改善箇所説明図

基準不適合発生箇所

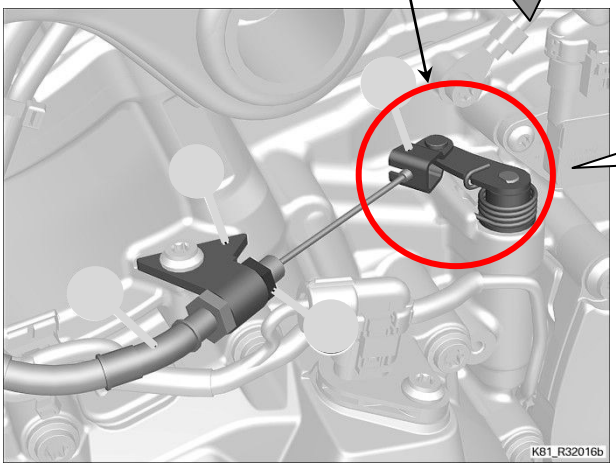
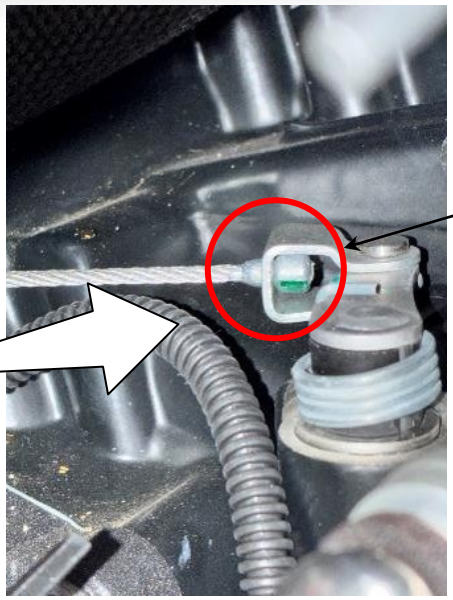
基準不適合発生箇所

ニップル固定部

動力伝達装置において、クラッチケーブルの製造工程が不適切なため、エンジン側の当該ケーブル端部にあるニップル部の固定が不十分なものがある。そのため、繰り返しのクラッチ操作により当該ニップルが緩み、クラッチケーブルから外れ、最悪の場合、変速操作及び停車時の動力遮断を適切に行えないおそれがある。

全車両、クラッチケーブルを良品に交換する。

クラッチケーブル下部取り付け部に白ペイントマークを付ける。
